LICITAÇÃO FECHADA PRESENCIAL Nº 01/2019

ESCLARECIMENTO 03

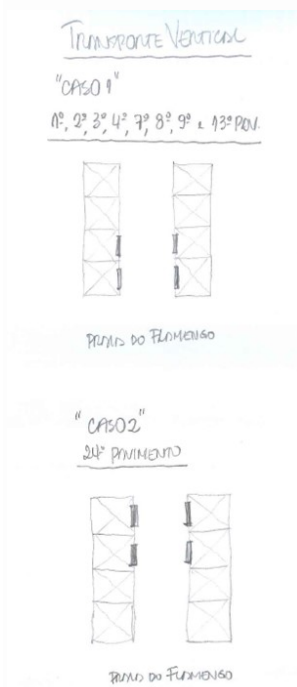
4 – Favor informar se devemos considerar a porta **PM80CF** em madeira ou em aço?

PM80 CF - PORTA MACIÇA CORTA FOGO QUANDO INDICADA EM PLANTA (SALAS DE NOBREAK)

PM80CF

- 4) PM é a sigla de Porta de Madeira. Portanto de MACIÇA CORTA FOGO.
- 5) A referência da pág. 36 indica a necessidade do tratamento acústico nas paredes. As paredes são de gesso acartonado e, portanto, deverão ser isoladas acusticamente como consta. As divisórias já vêm com o isolamento, igualmente definidos nas especificações. Observe ainda a página 24, que mostra mais detalhes do tratamento acústico.
